Le 08 JUL. 2016

Nos réf : EE-1166-16

Avis de l'autorité environnementale sur le projet de ZAC Gare Ardoines à Vitry-sur-seine (94)

Hauteurs d'eau en situation actuelle - Scénario 1.1 correspondant à une estimation haute de la crue 1910 (source Prolog, 2014)

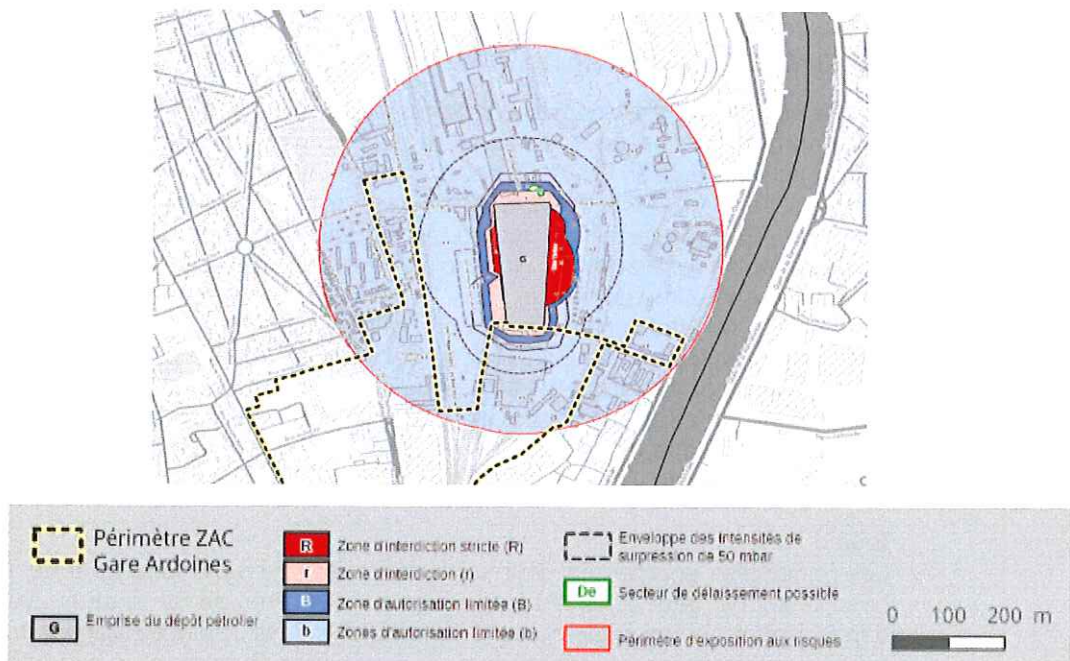
La ZAC est concernée par un risque d'inondation par débordement de la Seine. Elle est ainsi soumise au Plan de Prévention du Risque d'Inondation (PPRI) de la Marne et de la Seine pour plus de la moitié du territoire de la ZAC en zone inondable. En cas de crue de type 1910, l'inondation pourrait durer jusqu'à plusieurs semaines, soit davantage que ce

qu'indique l'étude d'impact (environ 7 jours). Une étude hydraulique a été réalisée en 2012 à l'échelle des Ardoines. Elle a conclu notamment qu'en cas de crue de type 1910, plus des 2/3 de la ZAC seraient inondés (par des niveaux d'eau pouvant atteindre ponctuellement 2,5 mètres).
